Rapport de contrôle d'installations électriques à basse et à très basse tension

RÉF. 54/2026/80578/D01:1

DATE DU CONTRÔLE 24/08/2026 (11:05 - 11:37) **AGENT VISITEUR** Patrick Braham
ADRESSE DU CONTRÔLE Rue Boveroth 10 - 4837 Baelen **TYPE DE CONTRÔLE** Visite de contrôle (6.5.)

Adresse de l'installation	Rue Boveroth 10 - 4837 Baelen
Type de locaux	Unité d'habitation (maison)
Objet du contrôle	Demande dans le cadre d'une vente
Propriétaire	Cools
Responsable des travaux	non communiqué
Dérogations applicables/appliquées	Anciennes installations électriques domestiques (8.2.1.) - Installations électriques domestiques ancien RGIE (8.2.2.)

Schéma(s) unifilaire(s) de l'installation

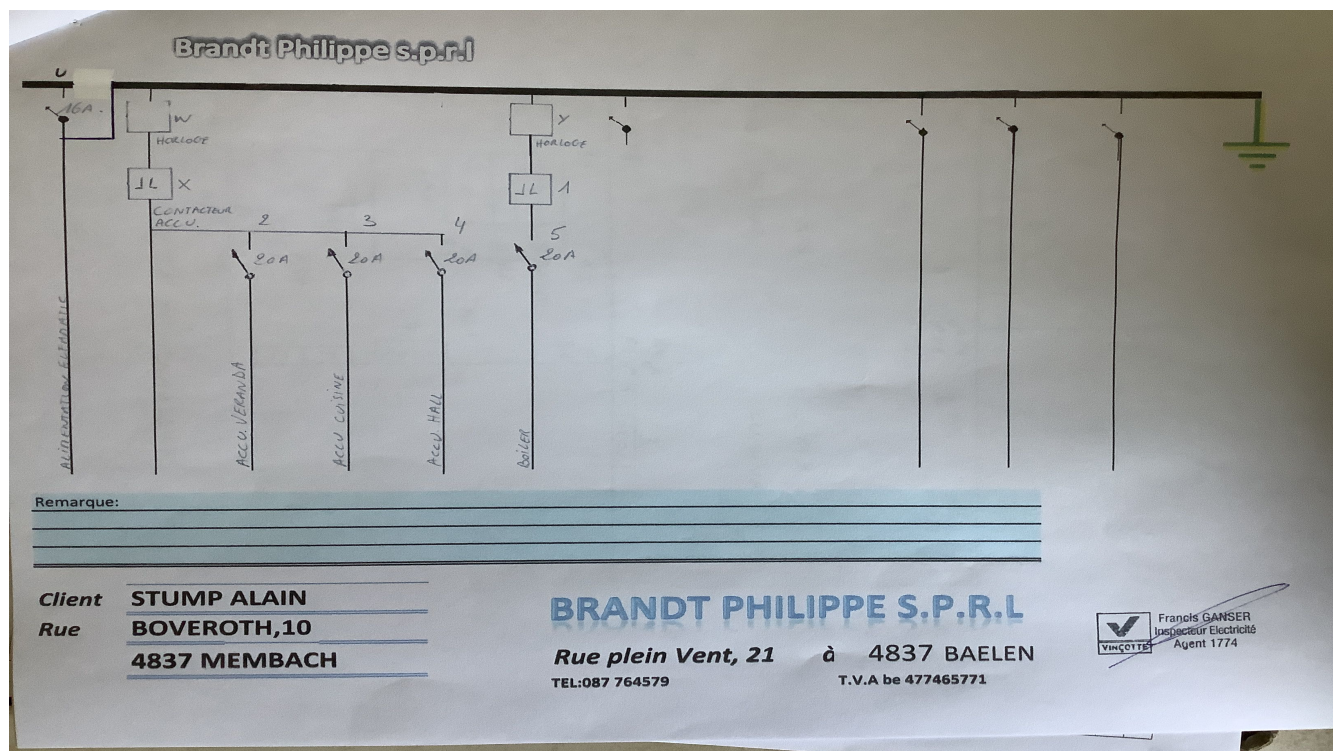
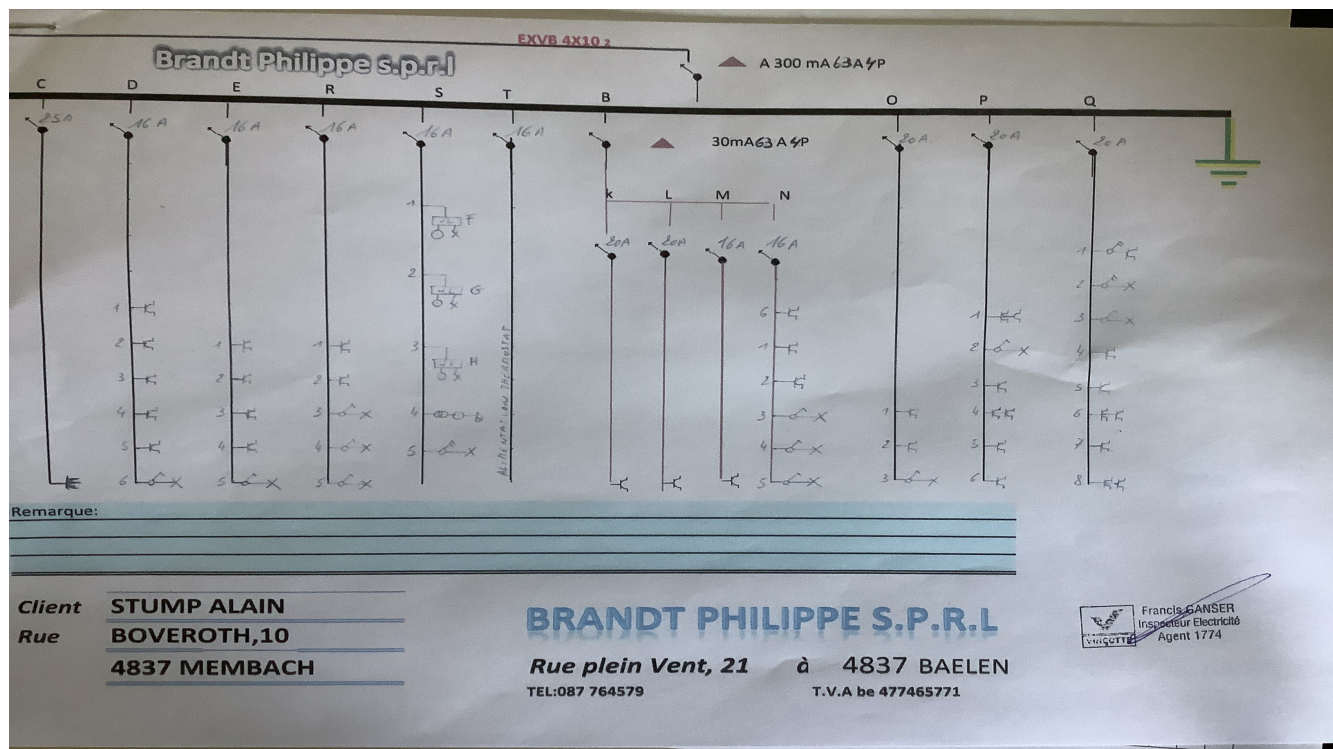
- Les schémas unifilaires et plans de position ne sont pas conformes. - 3.1.2.;6.4.6.;6.5.7.;9.1.2.
- N'est pas renseigné sur les schémas unifilaires et plans de position l'adresse de l'installation, les coordonnées du responsable des travaux et du propriétaire. Ces derniers devront signer et dater ces schémas. - 3.1.2.;6.4.6.;6.5.7.;9.1.2.

- Les schémas unifilaires et plans de position doivent renseigner l'adresse de l'installation, les coordonnées du responsable des travaux et du propriétaire. Ces derniers devront signer et dater ces schémas.
- La section des conducteurs d'alimentation de la cuisinière et apparenté est à vérifier, les plans (ou leur absence) et le repérage insuffisant n'ont pas permis de le faire.
- Lors d'une rénovation de l'installation électrique, les dérogations pourraient ne plus être appliquées.
- L'habitation étant meublée, il se peut que tout n'a pu être vérifié.
- Les connexions et/ou dérivations sont à réaliser dans des boîtes prévues à cet effet.
